# ÚZEMNÍ PLÁN MĚSTA BRNA

Textová část Odůvodnění

Kapitola 18 Rozhodnutí o námitkách (včetně odůvodnění)

Svazek Nb44 *(bez osobních údajů)*

Námítka číslo 1 (zákres)

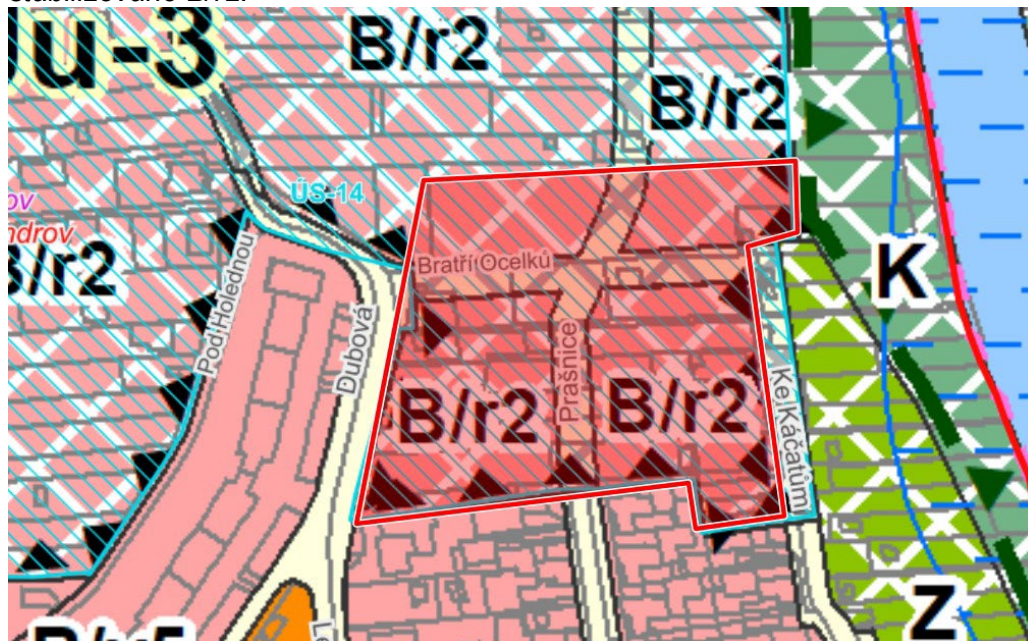
Jakožto vlastník p.č. [redacted] k.ú. Jundrov a dalších podávám námitku k regulaci UP v předmětné ploše.

Vyznačený polygon je celý zastavěný. Není důvod k regulaci jakožto návrhové plochy.

Část okolo mého RD (uprostřed) je zastavěna výhradně RD výšky obvykle do 7m, výjimečně při pohledu z ulice díky garáži v suterénu výška do 10m. Část při ulici Optátova zahrnuje 4 bytové doby s 3 patry a jedním ustupujícím. Del regulace tedy jde též o stavby do 10m. (nadto naproti těmto bytovým domům je stejně vysoký dům tzv. Plemenáři (3 patra) jež je v stabilizované ploše B/r2).

V severní části vyznačené oblasti se nachází velká výstavba 42 RD jež realizuje Moravská stavební. Akt. jsou stavby ve fázi dokončených hrubých staveb. Právě probíhá osazování oken, realizace vnitřních rozvodů elektřiny, vody a dalších. Očekávané dokončení je v roce 2021. Tedy do doby začátku platnosti nového ÚPmB budou obydlené. V celém území se nenachází jediná proluka jež by ještě mohla být zastavěna.

Žádám, aby celá lokalita byla označena výhradně jako stabilizovaná plocha s regulací B/r2.

Pořizovatel se ztotožňuje s námítkou směřující ke způsobu vymezení funkčních ploch pro bydlení v rozvojové lokalitě Ju-3 a dává pokyn Zpracovateli, aby upravil hranice této rozvojové plochy dle aktuálního stavu. Tj. aby vyřadil z rozvojové plochy pozemky, na kterých se již dnes staví a v příštím roce bude dokončovat výstavba, a přesunul je z návrhové plochy do plochy stabilizované B/r2.

řka 1 (zářes)

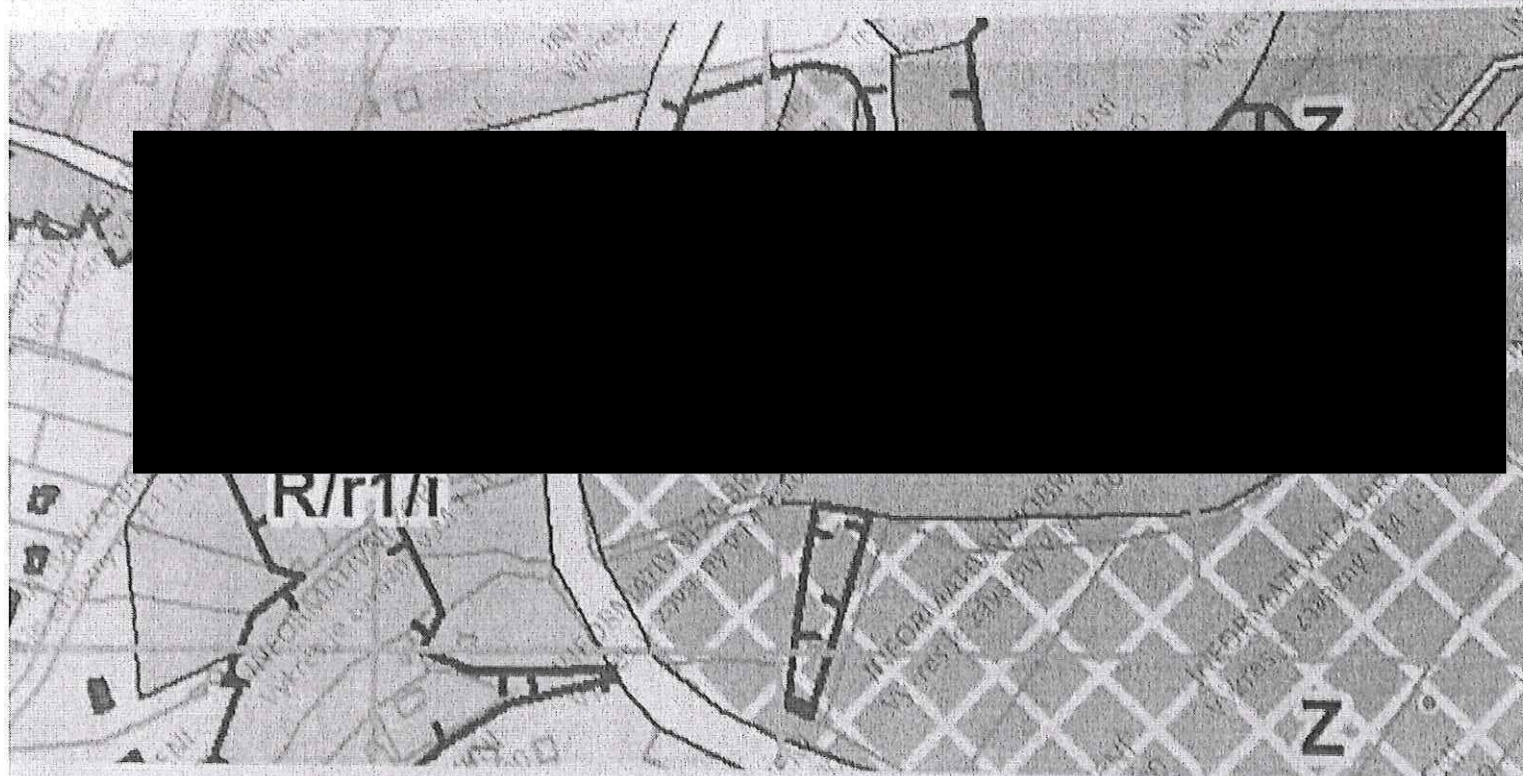
m územním plánu je uvedený pozemek p.č. [redacted] veden jako plocha městské zeleně s předkupem pro veřejné prostranství. U takov  
 ažně s pozemkem cokoli provést a zásadně omezuje vlastnické právo majitele.  
 / byl omezen rozvoj Brněnské přehrady jakožto celku, protože se jedná o jediný rovinný pozemek u Brněnské přehrady, který by mo  
 ním a volnočasovým aktivitám obyvatelům nějem města Brna.  
 unítám, aby byl pozemek veden jako městská zeleň a veřejné prostranství, ale jako plocha rekreace, která by mohla být pro obyvat  
 ta daleko lépe a zároveň by neohrozila zeleň a přírodní ráz krajiny kolem Brněnské přehrady.
